## הקמת בית ספר

### צפון מערב העיר - רח' פרסיץ 3

### בדיקת תכניות מכרז אדריכל וכללי

ב. מתוך גיליון: תכנית גושים A,B קומה 4 מפלס 7.40 (מס' 01.04AB)

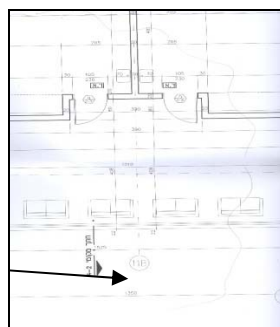
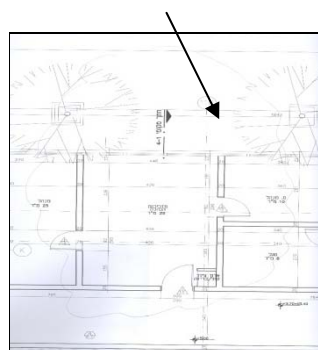
47. הביקורת מצאה כי במקרים רבים לא סופקו חתכים מקומיים שמופיעים כהפניה מתוך גיליונות תכנית קומות. חתך הינו שרטוט הנדסי המציג את כל השכבות המתוכננות. הדבר דומה לפרוסה מעוגת שכבות שהמביט בה מן הצד יכול לראות את השכבות מהן היא עשויה. החתך המקומי עובר בחלק של הבניין שמצריך פרוט נוסף. מקובל לצרף חתך מקומי כאשר מדובר בחלק של בניין

שהוא מורכב במיוחד. הביקורת מציינת כי חוסר בחתך יכול לגרום לחוסר בהירות לשאר המתכננים, תמחור לא נכון על ידי הקבלן בשלב המכרז ואי הבנה בשלב הביצוע. הממצאים שנמצאו היו בגיליון א. 01.03AB חסר חתך מקומי 4-1, בגיליון ב. 01.04 AB חסר חתך מקומי 4-2, בגיליון ג. 01.02C חסר חתך מקומי 6-6 שלושת התמונות המוצגות להלן עם סימוני הפניות לחתכים נועדו להמחיש שהאדריכל התכוון להוסיף פירוט נוסף בצורת חתכים, אך בפועל גיליונות החתכים לא סופקו. (מדובר על החיצים שמופיעים בתמונות להלן):

הרשות בשיתוף מינהל בת"ש מסרו בהתייחסות לטיטות הממצאים כי "אנו סבורים כי חתך מקומי במקום שצוין דרוש להבהרה לקבלן בשלבי הביצוע, כפי שאכן בוצע". הביקורת מציינת כי החתך נדרש בשלב המכרז לצורך תימחור מדויק של הקבלן.

סריקה מתוך גיליון: מערכת ניקוז תת קרקעית בגוש A (מס' גיליון 10-11/ 337)

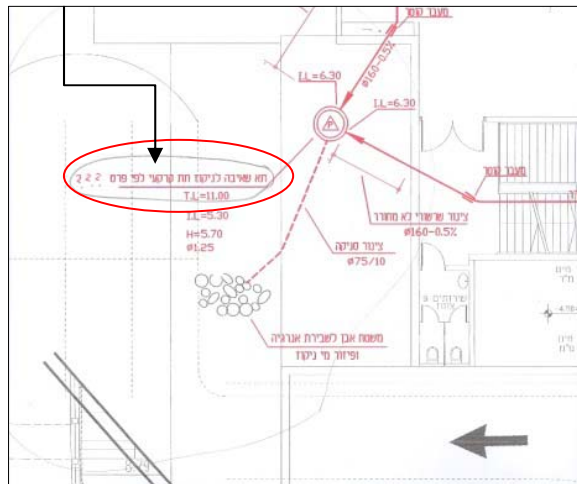
50. אין הפניות לפרטים, הביקורת מצאה שליקוי גורף זה מופיע ברוב תכניות האינסטלציה על אף שבפועל סופקו גיליונות לפרטים מורכבים. ישנם גיליונות בודדים שבהם מצוין: "ראה פרט" אך לא רשום מה הוא שם הפרט או מספר הפרט בשל כך אין אפשרות לאתר את הפרט. בתמונה שלמטה סומן באלפסה הכיתוב הבא: "תא שאיבה לניקוז תת קרקעי לפי פרט....." הביקורת מציינת שהפרט לא סופק.

ראה חץ - רשום לפי פרט ולא רשום איזה פרט.

- הפרט סופק במסגרת תוכניות הביצוע. לסעיף 53 - יועץ האיטום קיבל תוכניות מיזוג אויר, למרות שאינו הופיע בסטריפ על גבי התוכנית.".

סריקה מתוך גיליון: פרטי איטום קומת קרקע (מס' אט-2)

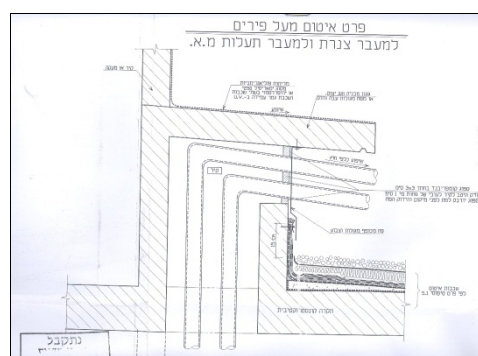
51. הביקורת מצאה פרטים נכונים, אך לא מקושרים למיקום מדויק בבניין. בפרט מספר 5.4 (ראה סריקה מצורפת) של איטום מעל פירים למעבר צנרת ותעלות מיזוג אוויר חסרה מידה אופקית של מדף הבטון. ניתן היה להשלים חוסר זה, באם הייתה ניתנת האינפורמציה הזאת בתכניות מהנדס הקונסטרוקציה או בתכניות האדריכל אך גם שם לא ניתן היה למצוא אזכור לאותם פירים. הביקורת מעירה על ליקוי מצד יועץ האיטום שלא בדק את תכניות יועץ הקונסטרוקציה ותכניות האדריכל, שהרי אם היה בודק היה ודאי מעיר על חוסר בפרט של פיר אינסטלציה לצנרת מיזוג אוויר עם גגון מצחייה כפי שהוא בעצמו דרש. ראה סריקה מצורפת. בפועל חוסר במידה של מדף בטון גרם למצב שהמדף בוצע בצורה לקויה.

סריקה מתוך גיליון: תכנית ממ"מ (מס' 8-2601)

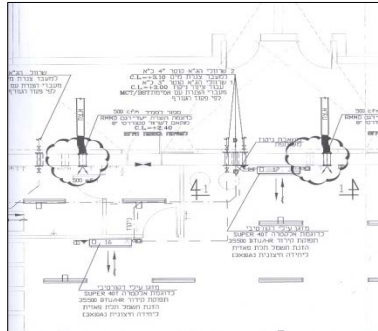
52. הביקורת מצאה סימוני "עננים" ללא מספור או פירוט. עננים הן קווים עקומים סגורים המשורטטים ביד חופשית ומטרתם לתחום אזור בשרטוט שחל בו שינוי ביחס למהדורה קודמת. הביקורת מציינת שלא מתאים להשתמש בעננים בתכניות המיועדות למכרז שהרי הקבלנים המציעים אינם נדרשים לדעת את תוכנן של גרסאות קודמות והגרסה המוגשת להם לתמחור היא אחת ואין בילתה.

סימוני עננים ללא מספור

בתמונה: פנל אלומיניום בצמוד לרצפה

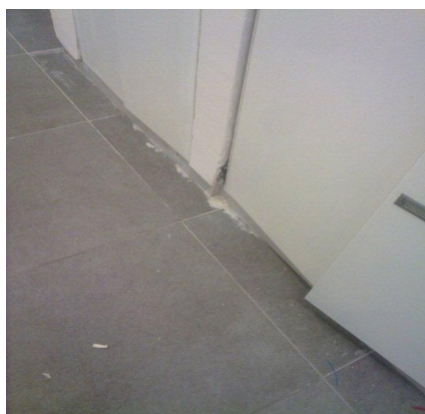
61. במרבית הקירות בפרויקט, באזורים שיש בהם ריצוף מסוג גרניט פורצלן, תוכנן פנל אלומיניום מעל לריצוף ובצמוד לקיר - הפנל נראה בפרופיל בצורת האות נ'. בתאריך 19/6/12 הביקורת ערכה בירור טלפוני עם נציג חב' "א. צ." אשר סיפקה את הפנל לפרויקט ומסתבר כי החלק המכופף מתוכנן להיצמד לרצפה, במיוחד כאשר מדובר בריצוף קשיח מסוג שקיים בפרויקט. בפועל בפרויקט בית ספר צפון מערב, הפנל הותקן ובוצע באופן שהחלק המכופף נמצא בחלקו העליון ולא צמוד לרצפה. דבר זה נותן הסבר שהתוצאה שנצפתה בשטח היא אי דיוק במרבית המקומות.

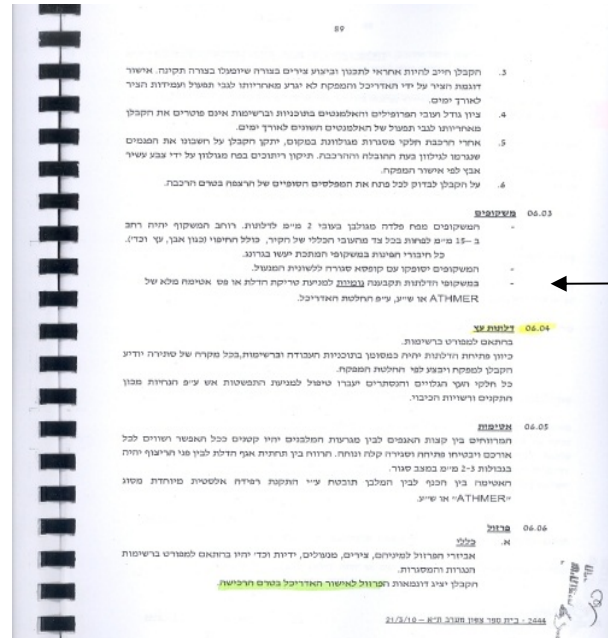
62. הביקורת מצאה שעבודות הנגרות של דלתות עץ מסתכמות בסכום העולה על 300,000 ₪ - למרות ההיקף הכספי, בפועל הפיסקה המוקדשת לנושא דלה מאוד (ראה סריקה מתוך המפרט הטכני).

הרשות בצירוף מינהל בת"ש מסרו בהתייחסות לטיוטת הממצאים כי: "דלתות הנגרות מקבלות ביטוי בחוברת הפרטים של האדריכל וכן במפרט, הן התייחסות לנושא משקופי הדלתות, הפרוול, האטימות והתגמירים. אנו סבורים שהנ"ל כמכלול מספק."

סריקה מתוך גיליון: תכנית תקרות גושים A,B מפלס 7.40 (מס' 06.04AB)

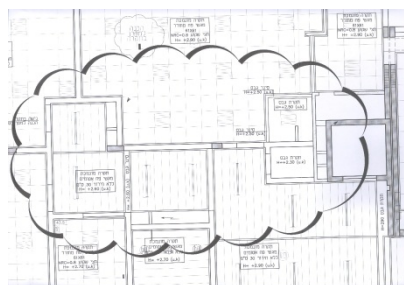
76. הביקורת מציינת שבתכניות תקרה מופיעים "עננים" ללא מספור - וללא פרוט השינוי כך שהמתבונן בתכנית אינו מבין מה מטרת הסימון. הביקורת ממליצה שמנהל הפרויקט, כמי שמלווה את שלב התכנון, ידאג בתחילת הפרויקט לרענן נהלים בין היתר גם לגבי סימון עננים. הרשות בשיתוף מינהל בת"ש מסרו כי: **"העננים מופיעים בכל שרטוט רק במקומות בהם נעשה שינוי של המהדורה. פירוט השינוי כולל מס' המהדורה והתאריך מופיעים בפירוט רב בסטריפ שבכל גיליון. פירוט זה קריא וברור"**. הביקורת מציינת כי יש שרטוטים רבים שיש בהם סימון עננים בלבד, מבלי למספר את הענן בשרטוט ובהתאמה בטבלת השינויים ולהוסיף הסבר בטבלת השינויים, הנמצאת בשובל השרטוט. לדוגמא תכנית תקרה אדריכלית. התופעה קיימת גם בחתך 2-2 גליון 02.02 וגם בחתך 7-7 גליון 02.07. יש לציין שהתופעה קיימת בחומרה בגליונות החשמל.

סריקה מתוך גיליון: תכנית תקרות מפלס 3.70 גושים A,B (מס' 06.03)

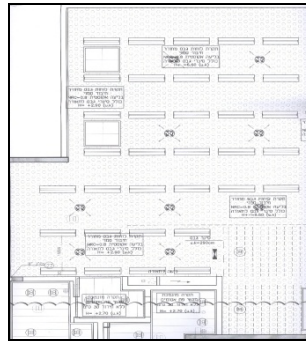
79. הביקורת מצאה כי בגושים A B מפלס 3.70 הותקנה תקרת גבס מקשית, שאינה ניתנת לפירוק - תקרה מסוג זה אינה מתאימה לחלקי בניין שיש מעליהם מערכות. הרשות בשיתוף מינהל בת"ש מסרו כי: "תקרת גבס מקשית הותקנה מעל חלקי תקרה בהם יש תעלות מיוזג אויר. בכל מקום בו יש מערכת הדורשת תחזוקה תוכננה תקרה פריקה או, במקומות ספורים בלבד, פתחים בתקרת הגבס."

סריקה מתוך גיליון: חתך 5-5 (מס' 02.05)

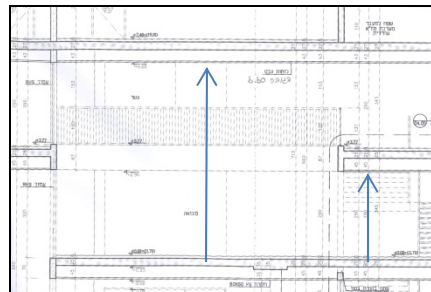
80. בגושים A B מפלס 3.70 ישנה תקרה שבה מותקנים גופי תאורה הנמצאים בגובה 6 מטר מעל הרצפה. סיטואציה שכזאת מאוד בעייתית לתחזוקה. קשה לדמיין כיצד אב הבית/שרת בית הספר מטפס על סולם המתנשא לגובה 6 מ' על מנת להחליף נורה. לדעת הביקורת צריך היה לתכנן את כל גופי התאורה באופן שיאפשר החלפת נורות בצורה בטוחה. ראה בתמונה חץ קטן מראה גובה קומה אחת, חץ גדול גובה שתי קומות עליו צריך להתגבר לשם החלפת נורה בתקרה. הרשות בשיתוף מינהל בת"ש מסרו כי: "תוכנו נורות sT שלהן אורך חיים ארוך למדי. נשקלו חלופות של גופי תאורה תלויים שנפסלו משיקולי בטיחות, גופי תאורה על מסילה שנפסלו משיקולי תקציב, גופי תאורה במוקדים שונים שנפסלו משיקולים אסתטיים ושיקולי סינוור. לדעתנו הפתרון שנבחר הוא האופטימאלי והאסתטי ביותר וגם המקובל ביותר במבני ציבור בהם חללים גבוהים."

סריקה מתוך גיליון: חתך 3-3 (מס' 02.03)

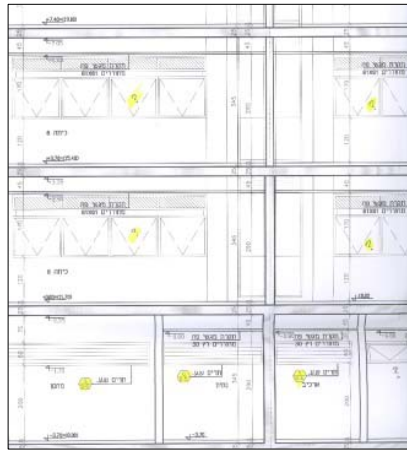
81. בחלק מהחתכים ישנן הפניות לפריטי אלומיניום (חלונות, דלתות) באמצעות אייקונים (משושה עם מספר הפריט). לעומת זאת, בחתכים אחרים לא נעשה שימוש בהפניות מסוג זה ראה סימני שאלה בשרטוט זה. הביקורת מתריעה כי חוסר עקביות בשיטת הסימון יוביל לבלבול וטעויות בביצוע.

הרשות בשיתוף מינהל בת"ש מסרו כי: "פריסת קיר המסך מופיעה בתוכנית יעצת האלומיניום."

סריקה מתוך גיליון: חתך 2-2 (מס' 02.02)

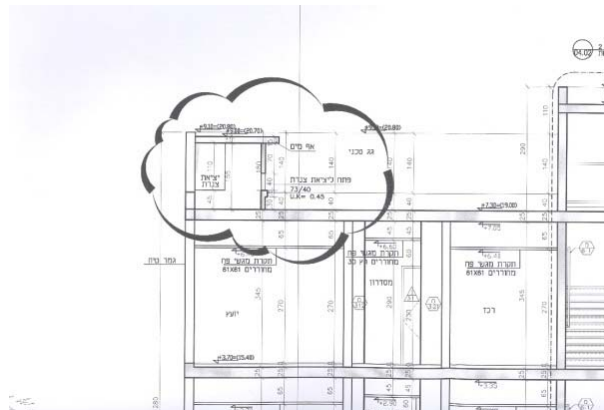
82. נמצא כי בחתך 2-2 בגיליון מס' 02.02 סומנו עננים אך אין אפשרות להבין מה משמעותם היות שלא קיבלו מספור ולא ניתן הסבר בטבלת השינויים שבצידי התכנית לגבי מהות השינוי.

סריקה מתוך גיליון: חתך 7-7 (מס' 02.07)

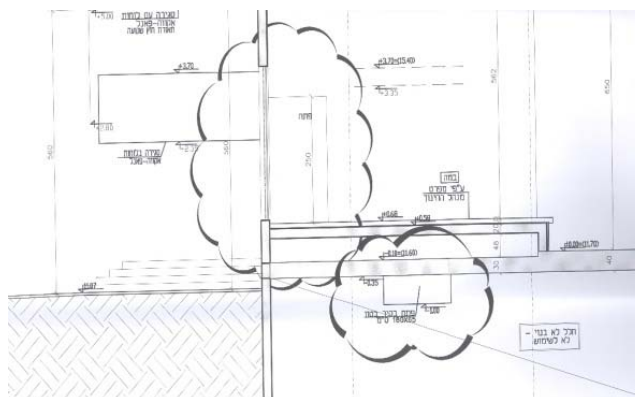
83. בחתך 7-7 ישנם עננים המהווים אינדיקציה לשינוי שהמתכנן עשה ובכך אין כל בעיה, אך בו בעת מופיעים בגיליון גם עננים של מהדורה קודמת.

סריקה מתוך גיליון: חזית מערבית לשדרה (מס' 03.04)

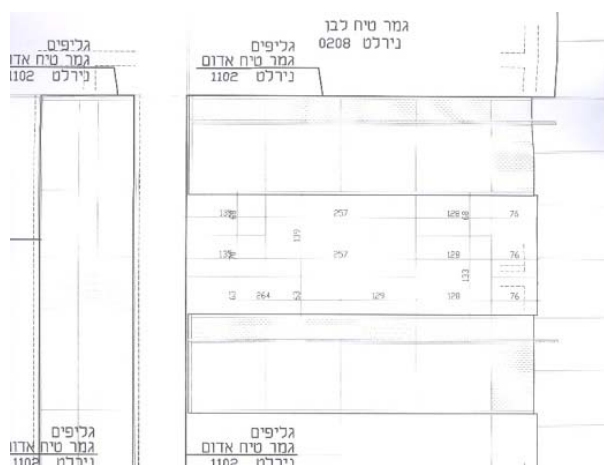
84. הביקורת מציינת כי הגרפיקה לא ברורה בחזיתות המבנה-בגיליון חזית מערבית לשדרה מס' גיליון 03.04, הביקורת מציינת שאין הבחנה בין קווי מידה לבין סימון פרופיל ניתוק בטיח [סיום סוג טיח אחד ומעבר לסוג/צבע אחר]. הביקורת מציינת שבאופן שכזה תכניות אינן משרתות את מטרתן: לחסוך במילים. כפי שמקובל לומר, תמונה חוסכת אלף מילים, כך גם שרטוט נכון חוסך אלפי שקלים. מובן מאליו שאם נוצרת אי בהירות כזאת אז מתרחשים שני תסריטים- או שהקבלן המבצע עושה טעויות או שהוא מקשה קושיות לגורמי התכנון ועל כך מתבזבז זמן מיותר ויתכן שניתן פתח לעוד אי הבנות והפעם בתקשורת המילולית. הרשות בשיתוף מינהל בת"ש מסרו כי: "ע"פ התרשים ההתייחסות לחלוקות אופקיות ואנכיות בחיפוי לוחות HPL ולא לפסי ניתוק בטיח. מידות אלו נמסרו בשלב מאוחר יותר ע"פ בקשת הקבלן המבצע של חיפוי HPL ולאחר שבוצע הטיח. לאור זאת אכן אין הבדל בין עובי קווי המידה לקווי החלוקה של הלוחות."

סריקה מתוך גיליון: תכנית ריצופים גוש C מפלס 7.40 (מס' 07.14C)

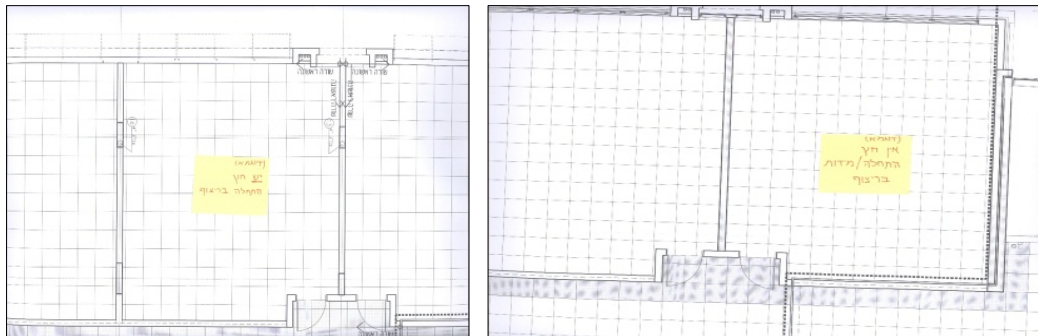
85. בגיליון תכנית ריצופים גוש C מפלס 7.40 מס' 07.14C, מצאה הביקורת שלא סומן חץ התחלת ריצוף - חץ שכזה מטרתו כפולה - א. להצביע על מיקום מדויק מבחינה עיצובית לקו התחלת הריצוף, ב. חשוב מכך, למזער פחת באריחים. הרשות בשיתוף מינהל בת"ש מסרו כי: "בתוכנית זו (נדגמה מהדורה wd-04) מופיעים חיצים ונקודות התחלת ריצוף בכל החדרים באופן שממזער את הפחתים" הביקורת טוענת שקיים העדר סימון חיצ התחלה של הנחת ריצוף והסריקה מתוך גליון 07.14 ממחישה זאת.

סריקה מתוך גיליון: תכנית צמחיה תכנית נטיעה (מס' פ-06)

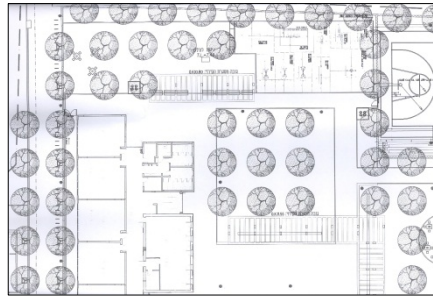
91. הביקורת מצאה כי, בתכנית פיתוח/צמחיה חסרות מידות למיקום הנטיעות. מידות הן כלי אובייקטיבי המאפשר לקבלן לבצע במדויק וכמו כן מאפשרות למפקח לבדוק את התוצר. שהמתכנן משמיט את המידות, נפתח פתח לאי סדר.

סריקה מתוך גיליון: מתקן חשמל בכיתה טיפוסית גיליון 1 (מס' 4430-bc-02-6-1)

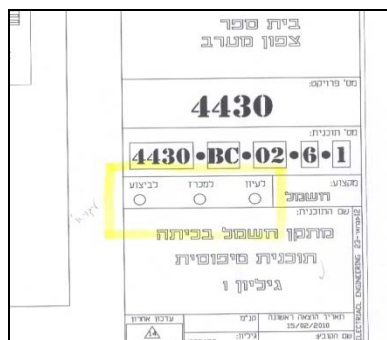
95. הביקורת מציינת כי ההערות להלן נכונות לכל גיליונות החשמל - יש לציין כי מתכניות החשמל ניכר שלא הושקעו בהן משאבים מספקים. התכניות אינן מסומנות אם "לעיון" "למכרז" או "לביצוע", יכול להיווצר מצב בו הקבלן עובד על תכנית לא נכונה. על פי החוק אסור לעבוד על תכניות כאלה.

סריקה מתוך גיליון: מתקן תאורת רחוב מסומן "לאישור" (מס' 4430-00-2c-1)

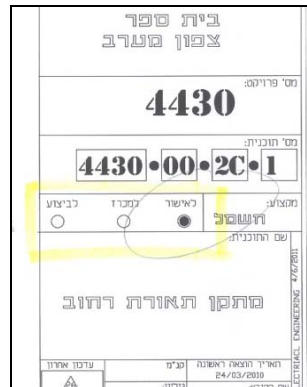
97. תכניות שיצאו "לביצוע" נשארו עם סימון "לעיון" או "לאישור".  
דוגמא: בגיליון "מתקן תאורת רחוב" 4430-00-2c-1 מסומן "לאישור".

סריקה מתוך גיליון: גוש C קומה ראשונה מתקן חשמל (מס' 1-02-4430-C-1)

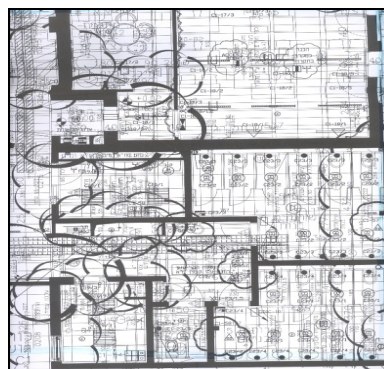
103. הביקורת מצאה בתכניות החשמל, עננים בתוך עננים - תכניות מלאות בעננים, ללא פירוט מהות השינוי. באופן שכבר לא ניתן לקרוא את התכנית ברמה הבסיסית ביותר.

סריקה מתוך גיליון: גוש C קומה ראשונה מתקן חשמל במרחב מוגן (מס' 4430-c-01-0-mmC)

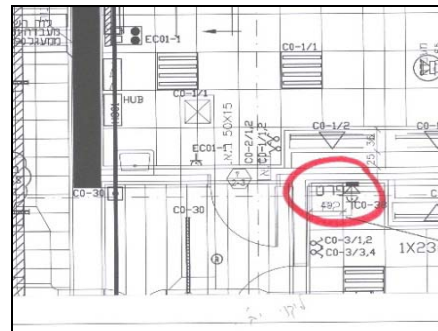
107. הביקורת מצאה כי בתכניות החשמל, ישנן הפניות והתייחסויות לא ברורות.

סריקה מתוך גיליון: מיקום לוחות חשמל ראשיים (מס' 9-00-4430)

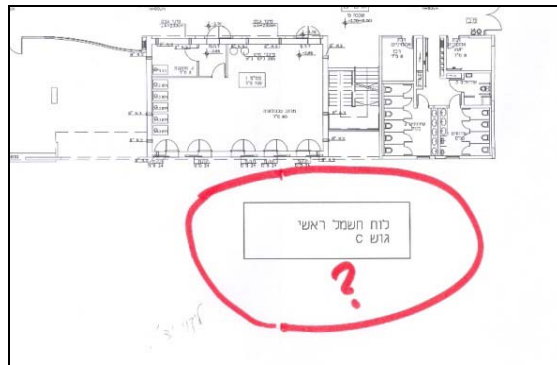
109. אין ציון מיקום של לוח חשמל בגוש B במקום זה טקסט משוכפל מגוש C ללא חץ, תלוש לגמרי מהשרטוט.

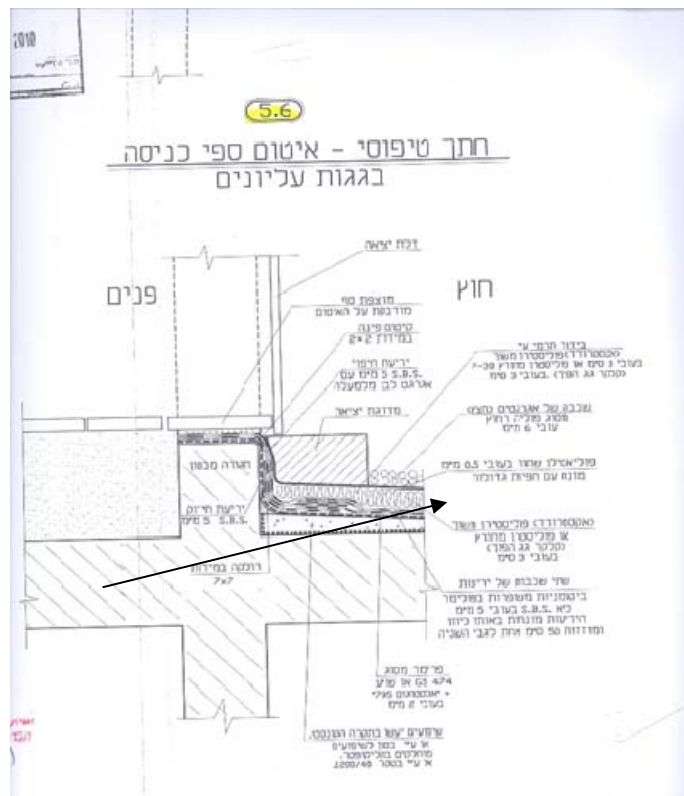
120. הביקורת מצאה כי קיימים במקומות רבים בגג המבנה נקודות בהן יריעת האיטום עם הסרגל התוחם אותה, אינם עולים לדופן הקיר. בתמונה ניתן לראות שני ליקויים- בצוע לקוי של הדבקת היריעה על הקיר ללא סרגל אלומיניום והשארת שיפולי יריעות לצד הדלת כך שעלול להוות מכשול:

הרשות בשיתוף מינהל בת"ש מסרו כי: "במהלך העבודות בוצעו מס' תיקונים. לגבי השלמת הסרגל בפניה ההערה נכונה ונמצאת בטיפול הקבלן". הביקורת מוסיפה כי יש לציין כי בסיום שנעשה בשטח נמצאו מקומות רבים המהווים סכנה לחדירת מים למבנה בין אם מדובר בהשלמת סרגל אלומיניום, בהשלמת יריעה שלא קיימת ואפילו ביריעה חתוכה באזורי המרזבים.

הפרט המקורי כפי שתוכנן, בטון במקום פח דק.

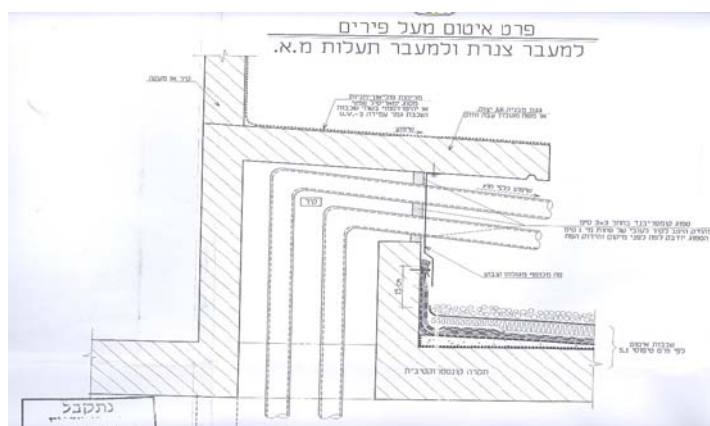
122. הביקורת מציינת כי קיימים מקומות רבים בגג הפתוחים לחדירת מים.

ניתן לראות בברור כיצד הביצוע אינו תואם את הפרטים. לפי התכנון ישנו גגון המגן על הצנרת מפני חדירת מים, בפועל בוצע גגון שאינו מכסה את הצנרת במלואה כמו כן הגגון הינו מפח קל ולא גגון מבטון יצוק:

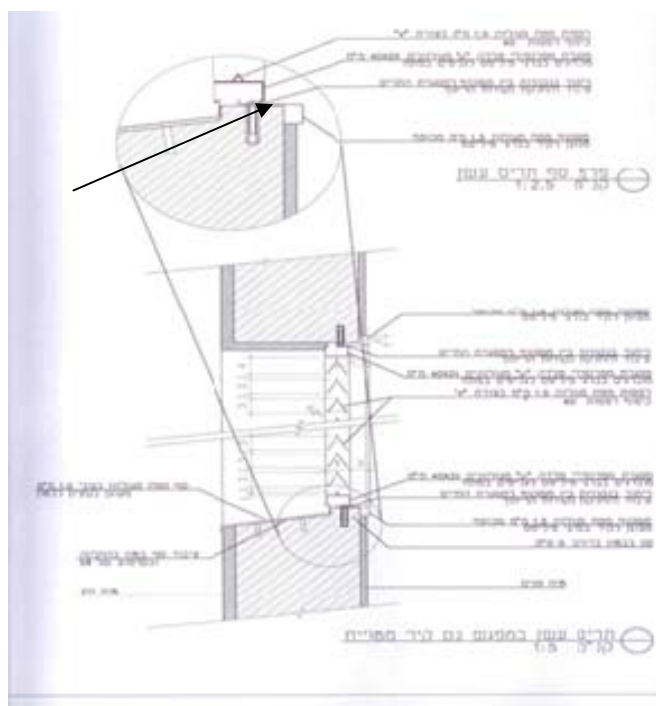
124. הביקורת מציינת כי בקומת הגג חלונות הרפפה מורכבים במידה שאינה נכונה ביחס לפתח.

נראה בתמונה כי צידו הימני של תריס הרפפה פתוח בינו לבין הקיר:

הרשות בשיתוף מינהל בת"ש מסרו כי: "כל תריסי הרפפה נאטמו במהלך המסירות". הביקורת מציינת כי הפתחים שנראו במהלך הסיור הינם רחבים מדי בשביל לבצע סגירה בחומר אטימה, שבנוסף גם עשוי להתבלות. הטעות בהרכבה היא מיסודה באי ביצוע לפי פרטי התכנון והרכבת הרפפות בצד החיצוני ולא הפנימי.

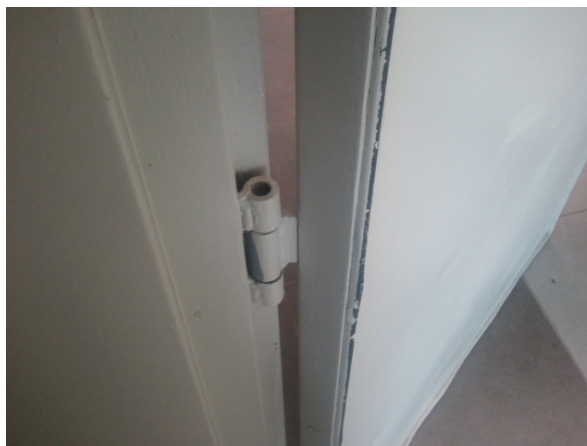
125. הביקורת מצאה כי הצירים המחברים את דלתות הממדים למשקופים, עקומים במקומות רבים. במקומות נוספים - הציר האמצעי אף אינו קיים. מדובר בדלתות רבות בבית הספר. להתאים דלת ממ"ד כפי שנדרש בתקן, לשלושה צירים, הינה עבודה לא קלה. כפי שניתן לראות אין בצירים האמצעיים פין המחבר את הצירים:

הרשות בשיתוף מינהל בת"ש מסרו כי: **"ציר אמצעי בדלתות ממ"ד, בוצעו בכל הדלתות."**. הביקורת מציינת כי בסיוור בשטח עלה כי ישנם מקומות בהם עדיין לא קיים ציר אמצעי. במרבית דלתות ארונות הפח בלובי הקומות ניתן לראות כי חיזוק הדלתות לקיר לא בוצע כראוי והברגים חלקם חסרים וחלקם מחוברים בחציים, כמו כן אין בארונות אלו הלבשות המחברות בין הארון לטיח. ניתן לראות כיצד הברגים אינם מחוברים כראוי לקיר והמשקוף עלול להישלף עם הזמן:
